**OGGETTO :** L.R. 15/2015 art.26, c.5. Approvazione preventiva variante Piano di Bacino Rio Molinero per aggiornamento fasce di inondabilità Rii Molinero e San Cristoforo a seguito di interventi di sistemazione idraulica in Comune di Savona.

**PARERE N. 23/2016**

Riperimetrazione preventiva delle fasce di inondabilità nello stato di progetto dei Rii Molinero e San Cristoforo nel tratto compreso tra il rilevato ferroviario e la foce, in Comune di Savona.

ALLEGATO 2

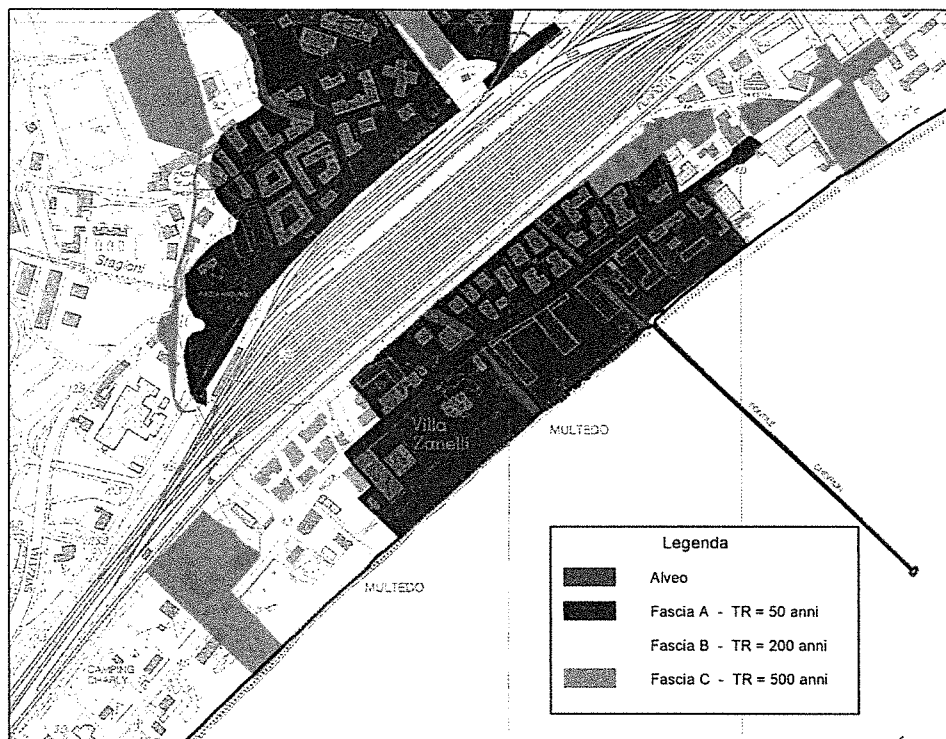
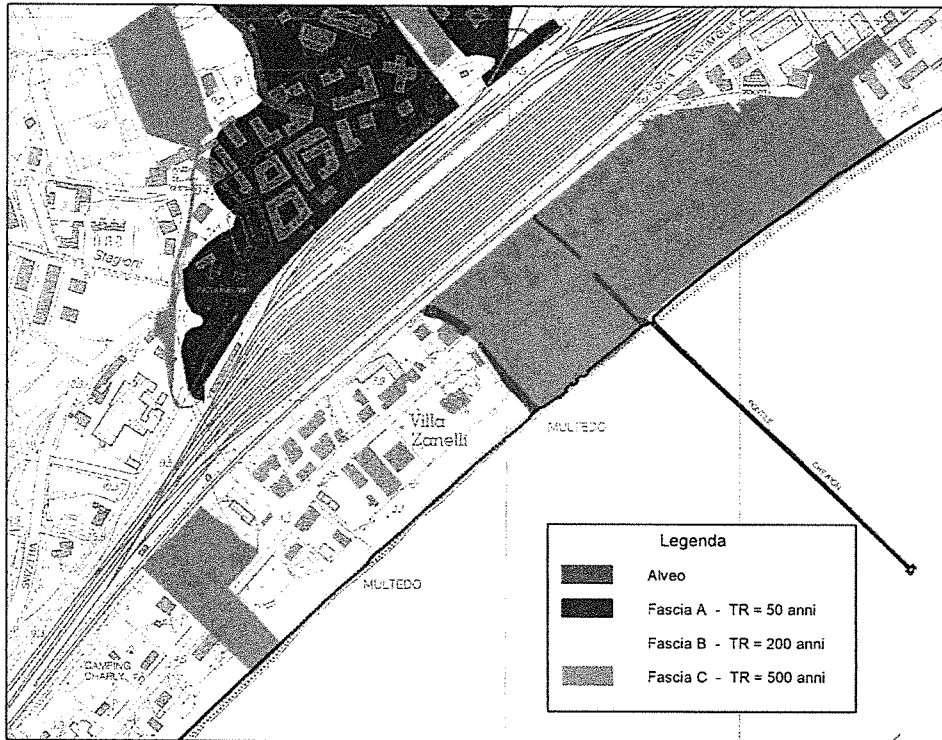
**DATO ATTO CHE** ai fini dell'approvazione della variante di cui trattasi l'elaborato modificato del Piano di Bacino riguarda la carta delle fasce di inondabilità dei rii Molinero e San Cristoforo nel tratto a valle del rilevato ferroviario fino alla foce, demandando la conseguente modifica delle carte derivate e degli altri elaborati di Piano all'atto dell'entrata in vigore;

1. di approvare preventivamente, ai sensi dell'art. 26, c. 5 della L.R. 15/2015, la variante al Piano di bacino per l'assetto idrogeologico del Rio Molinero, finalizzata all'aggiornamento delle fasce di inondabilità dei Rii Molinero e San Cristoforo nel tratto a valle del rilevato ferroviario in Comune di Savona a seguito di interventi di messa in sicurezza, predisposta sulla base del parere n. 23/2016, di cui all'allegato 1 al presente atto, come contenuta nell'allegato 2, parte integrante e sostanziale del presente atto;

ai sensi dell'art. 26, c.5 della L.R. 15/2015, **parere favorevole** merito alla ripermetrazione preventiva delle fasce di inondabilità nello stato di progetto dei Rii Molinero e San Cristoforo nel tratto compreso tra il rilevato ferroviario e la foce, come proposta dagli Uffici, **con la seguente prescrizione: la quota di calpestio delle rampe ascendenti del sottopasso nel suo punto più alto non dovrà essere inferiore a 8,00 m s.l.m..**
